**АКТ ОБСЛЕДОВАНИЯ
объекта социальной инфраструктуры
К ПАСПОРТУ ДОСТУПНОСТИ ОСИ
№ 2**

1.1. Наименование (вид) объекта **административный корпус**

1.3. Адрес объекта **446140 Самарская область, Красноармейский район,
с. Красноармейское, переулок Южный 7**

Санитарно-гигиенические помещения
административного корпуса 1 этаж

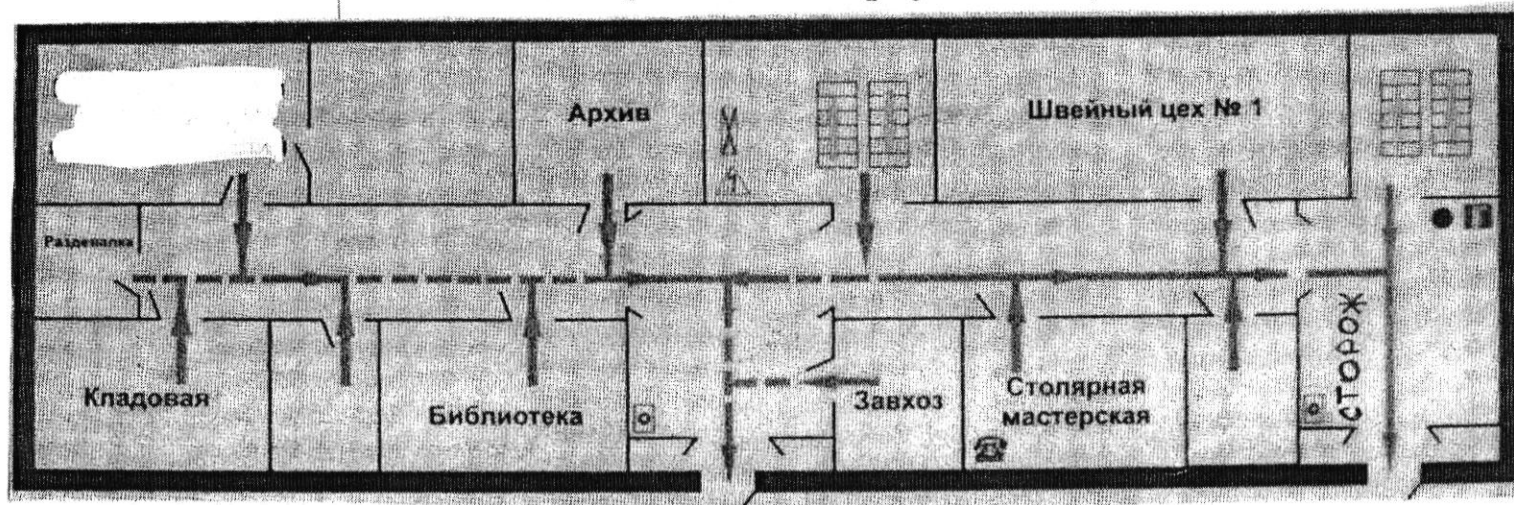
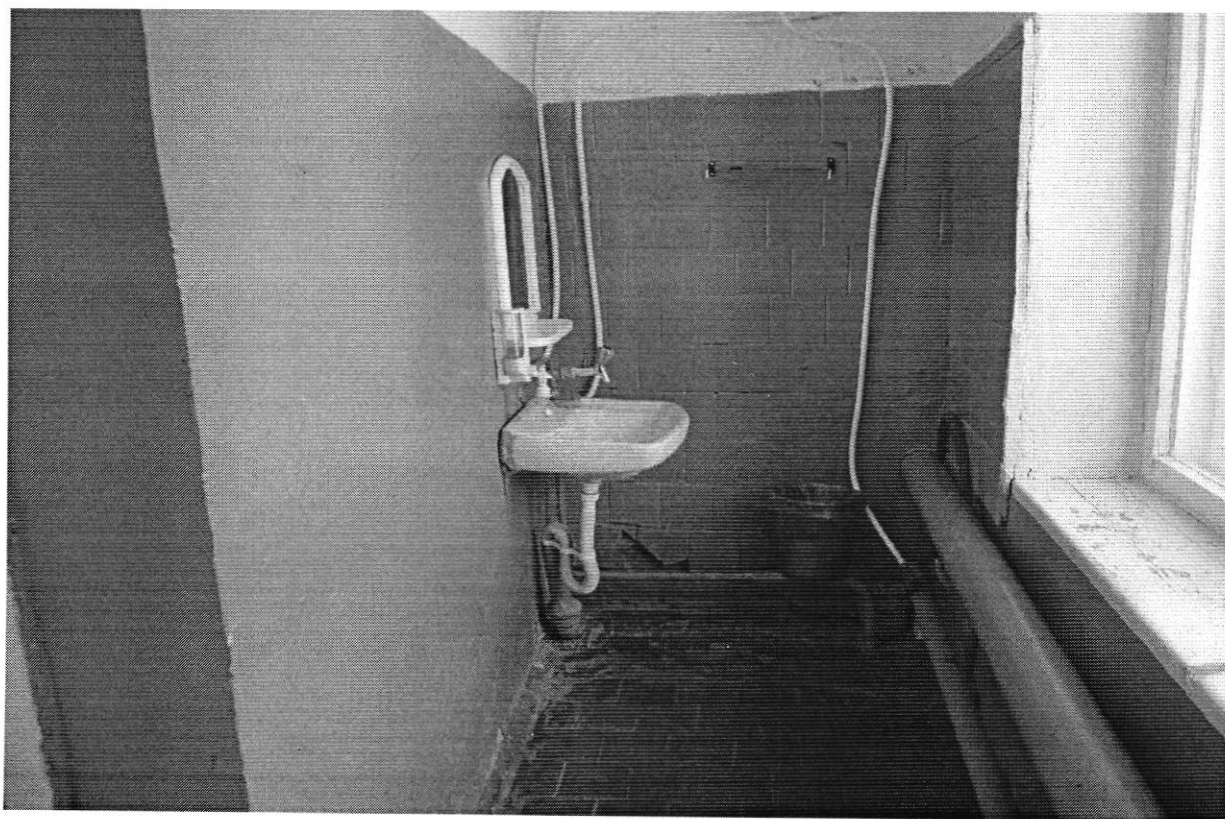
№ п/п	Наименование функционально- планировочного элемента	Наличие элемента			Выявленные нарушения и замечания		Работы по адаптации объектов	
		есть/ нет	№ на плане	№ фото	Содержание	Значимо для инвалида (категория)	Содержание	Виды работ
5.1	Туалетная комната	есть	1	5.1, 5.2, 5.3	Туалетная комната находится на 2 этаже и не соответствуют требованиям	К О, С, Г, У	Приведение туалетной комнаты в соответствии всем требованием	Работы в рамках текущего ремонта и капитального ремонта по мере выделения финансовых средств. Индивидуальное решение с ТСР
5.2	Душевая/ ванная комната	нет						
5.3	Бытовая комната (гардеробная)	нет

ОБЩИЕ требования к зоне				Не соответствует всем требованиям доступности для инвалидов и МГН	К,О,С,Г,У	Устройство туалетной комнаты должны приведены в соответствии всем требованиям доступности для инвалидов и МГН	Работы в рамках текущего ремонта и капитального ремонта по мере выделения финансовых средств. Индивидуальное решение с ТСП
--	-------------------------	--	--	--	---	-----------	---	--

Комментарий к заключению: проведение адаптации туалетной комнаты предполагается доступно частично избирательно, для инвалидов для передвигающихся на кресле-коляске недоступно, что не обеспечивает полноценного нахождения на объекте граждан с ограниченными возможностями.
